Modulo per la presentazione delle osservazioni per i piani/programmi/progetti sottoposti a procedimenti di valutazione ambientale di competenza statale

ID: Codice procedura (ID_VIP/ID_MATTM):10844

Impianto per la produzione di energia elettrica da fonte eolica, costituito da 6 aerogeneratori della potenza complessiva di 37,2 MW, un sistema di accumulo da 25 MW e relative opere connesse in località "Rempillo" nel comune di Pitigliano (GR).

TESTO DELLE OSSERVAZIONI

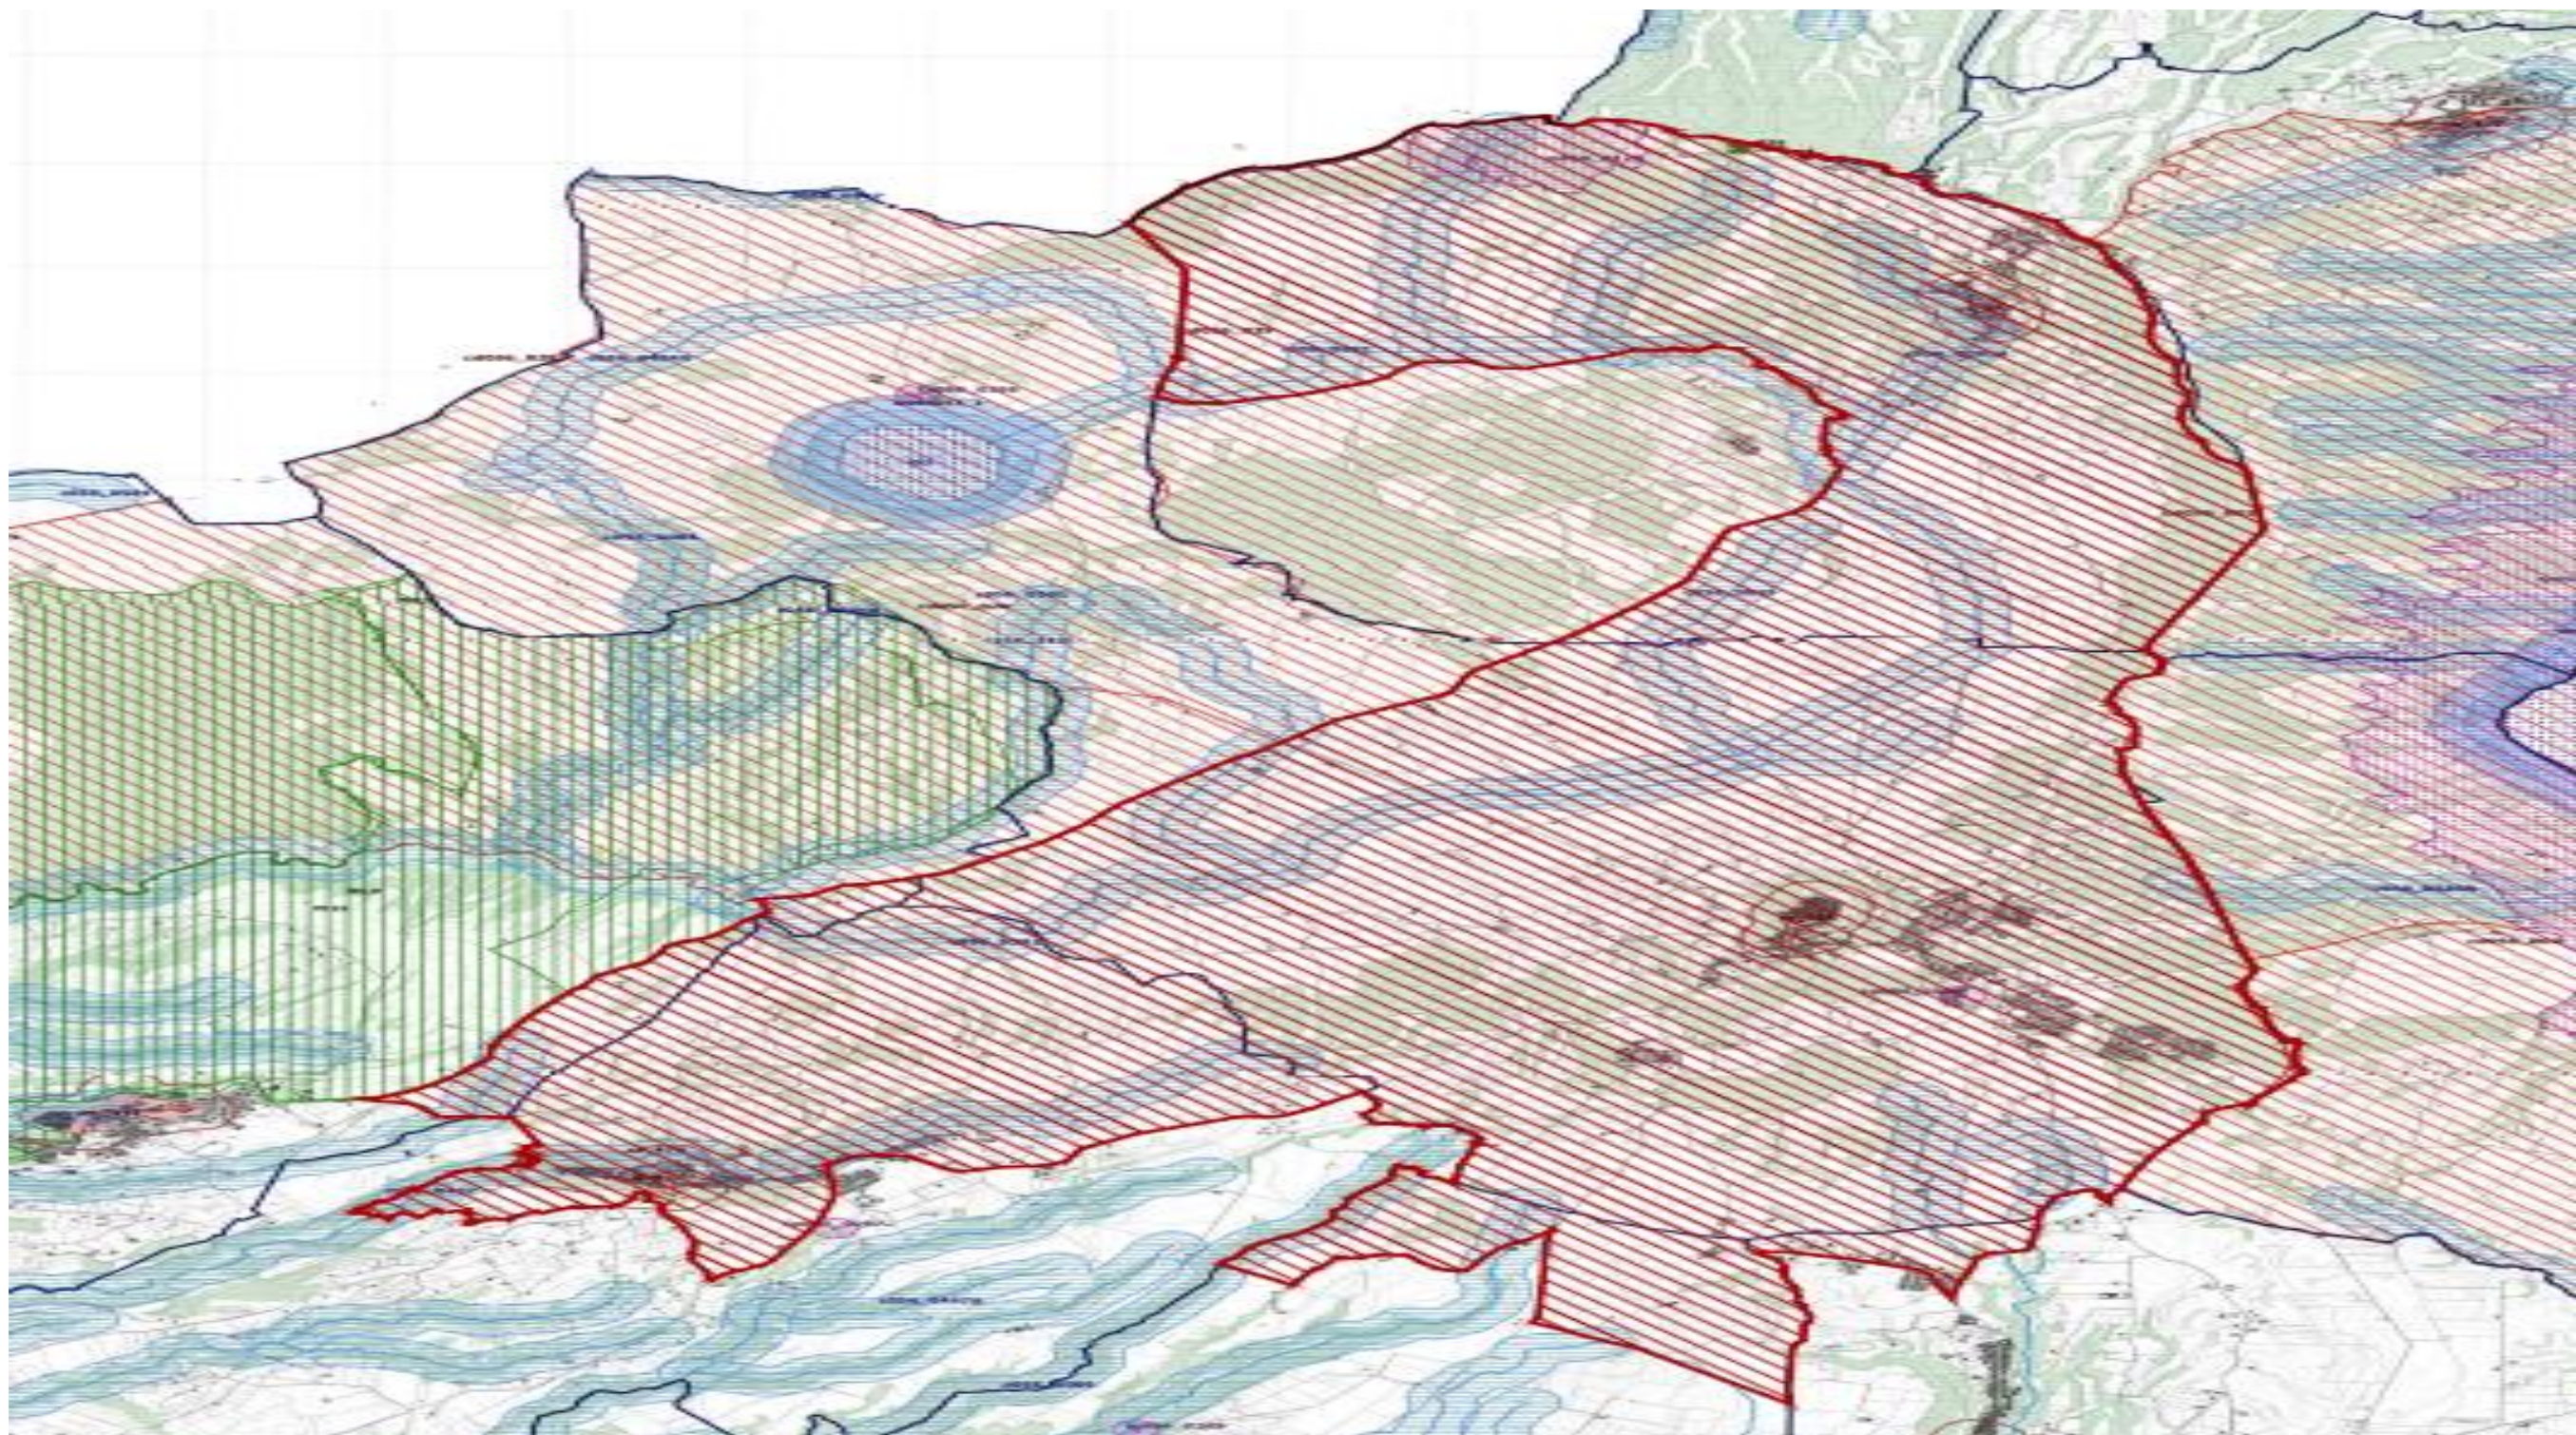
Tornando alla questione di legittimità, alla luce del combinato disposto dal "vincolo sul patrimonio paesaggistico (artt. 136 e ss. e 142 del decreto legislativo n. 42/2004 e ss.mm.ii.) e sui beni culturali" (artt. 10 e ss. del decreto legislativo n. 42/2004 e ss.mm.ii.) e dal comma 8 lettera c-quarter del D.Lgs 191/2021 e ss.mm.ii si evince che, ad oggi, le aree in cui sono previsti gli insediamenti dei sei aerogeneratori dell'impianto eolico denominato "Rempillo" non sono idonee perché ricadono tutte all'interno della fascia di rispetto dei **beni paesaggistici di notevole interesse pubblico denominati "Conca del Lago di Mezzano e territorio circostante" (D.M. 22.05.1976)** comprendente anche il **vincolo "Selva del Lamone" (D.M. 22.05.1984)** tutelati dall'**art. 136 del Codice dei Beni Culturali e del Paesaggio** e in particolare un aerogeneratore (P01) è a 100 metri dal primo vincolo citato e gli altri cinque compresi in una distanza massima tra 1 km e 2 km (vedi immagine n. 1 dell'ALLEGATO). Nella fascia di rispetto dei 3 km anche la porzione di vincolo rappresentato dalla Selva del Lamone che gode di altre importanti tutele in quanto Riserva Naturale regionale (L. 394/91 e L.R. 29/97), Zona di Protezione speciale (ZPS) insieme ai Monti di Castro collegati tra loro da una Zona di Conservazione Speciale (ZSC), il sistema fluviale Fiume Fiora-Olpeta. La Selva del Lamone oltre il vincolo paesaggistico di notevole interesse pubblico che la rende area non idonea all'installazione degli impianti FER anche nelle sue fasce di rispetto dei 3 km, gode di un'altra tutela che ne rivela l'importanza di area di importanza internazionale per l'avifauna IBA (012) che viene collegata all'altra IBA (099) Lago di Bolsena attraverso la ZPS Caldera di Latera e la ZSC Lago di Mezzano che insieme sono compresi nel vincolo paesaggistico " Conca Lago di Mezzano..." e verranno uniti dal nuovo vincolo paesaggistico "Ambito paesaggistico, geologico e geomorfologico

dell'orlo della caldera di Latera e delle sue pendici interessate dai centri eruttivi periferici" (si veda a riguardo la proposta pubblicata sul sito del MIC in data 09/08/2023 e l'immagine n. 2 dell' ALLEGATO) all'area di notevole interesse pubblico " Conca del lago di Bolsena" (D.M. 24.10.1960). Praticamente una vasta zona che per interesse paesaggistico e naturalistico oltre che storico, archeologico e identitario rappresenta un unicum nel panorama nazionale.

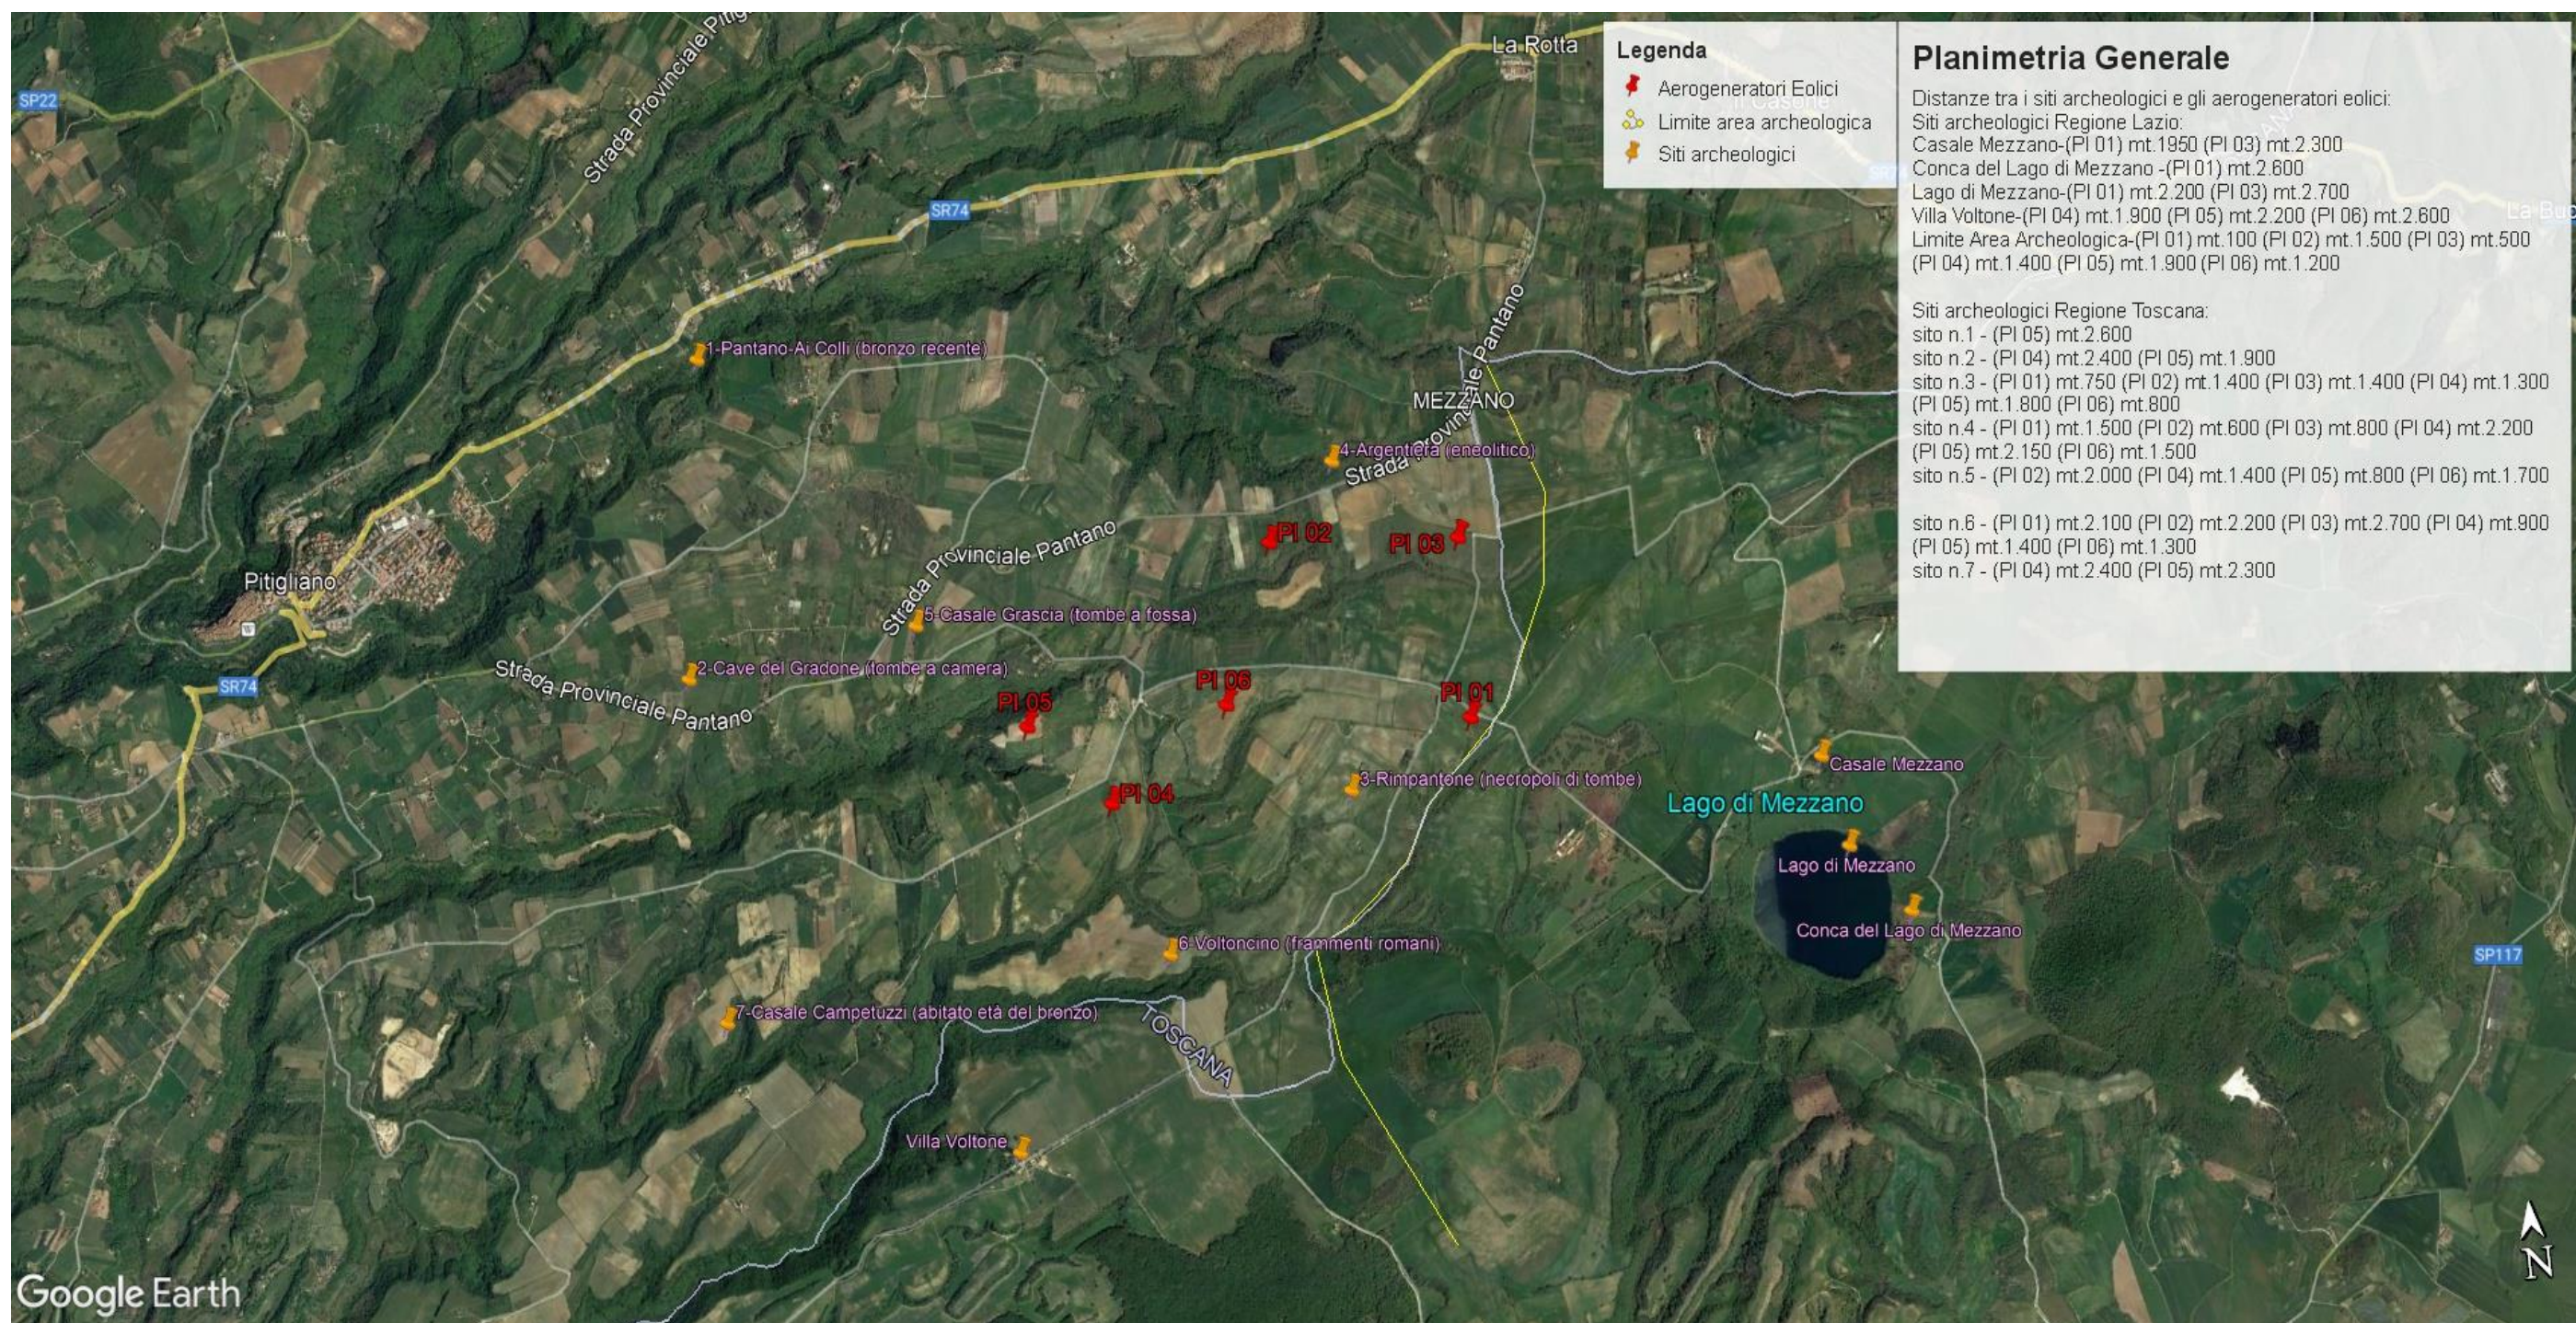
Inoltre, la zona in cui insisterebbe l'impianto eolico industriale Rempillo è compresa nelle fasce di rispetto di 3 km di diversi beni archeologici tutelati dalla parte II del Codice dei Beni Culturali (vedi Allegato, immagine n. 3). Inoltre le pale P04 e P05 ricadono all'interno di un'area archeologica che la Proponente vorrebbe cancellare per il semplice fatto che non è riportata nel documento regionale ma nel documento provinciale come meglio dettagliato nell'Osservazione n. 5. Alla luce di quanto documentato appare chiaro quindi che la collocazione dell'impianto non ha tenuto conto alcuno dei vincoli dell'area nella quale è stato progettato e l'inserimento dell'impianto eolico nel paesaggio e sul territorio non è corretto (Allegato IV delle Linee guida nazionali di cui al D.M dello Sviluppo economico del 10.09.2010).

Le zone di interesse archeologico evidenziate nell'immagine n. 3 a cui si aggiungono anche l'importante abitato protostorico di Sorgenti della Nova e Ruderì del Castello altomedioevale che si trovano a circa 4 km dalle aree in cui è stato progettato l'impianto eolico industriale. Poco più lontano i resti del castello medioevale “Morroneccio”. Nell'area vasta le preziose necropoli eneolitiche (Poggi Alti) ed etrusche di Pitigliano, Sovana e Sorano.
